Titel: Cavalon Fensterverstärkung		
AG-SB-2022-08-C-DE	Datum des Inkrafttretens: 26.09.2022	Kategorie: A – Sicherheitskritisch B – Empfohlen C - Optional
Gültigkeit		
Betroffene Fluggeräte: AutoGyro Cavalon	Betroffene Werknummern: Bis zur Seriennummer V00533	
Auf das angegebene oder nachfolgende Problem wird im Wartungshandbuch Aircraft Maintenance Manual (AMM) in letztgültiger Ausgabe verwiesen.		Siehe AutoGyro Webseite
Dieses Formular ist eine Reaktion von AutoGyro auf ein bei Wartungsarbeiten gefundenes Problem, welches eine Eingrenzung oder Korrektur erfordert, bzw. Eine Service-Information über Flugzeugmodifikationen. Unterstützung erhalten Sie bei AutoGyro unter airworthiness@auto-gyro.com .

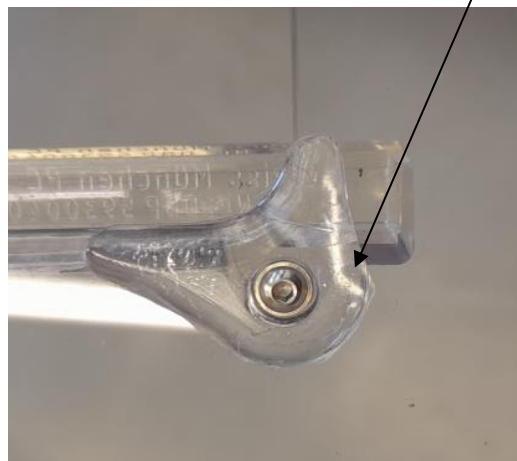
Durch das fehlerhafte Nutzen der Lüftungsöffnungen beim Öffnen und Schließen der Türen kann es im Bereich der vorderen unteren Schraube der Befestigung des Schiebefensters zu Rissen kommen.

Um diese Risse an den Türen des Cavalon zu vermeiden wurde eine Verstärkung entwickelt, die die Belastung gleichmäßig verteilt und die kritischen Bereiche unterstützt.

- Untere vordere Schraube entfernen
- Reinigen der Fensterfläche im Bereich mit Aktiv-Scheibenreiniger (PN 30494)

Anbringen der Verstärkung:

- Reinigen der Oberfläche der Verstärkung mit Loctite 7063 Super Clean (PN 35915)
- Anbringen des doppelseitigen Klebebandes
- Ausrichten der Verstärkung mittels der Bohrungen in Verstärkung und Scheibe
- Schraube wieder installieren

Schraube nur handfest anziehen!
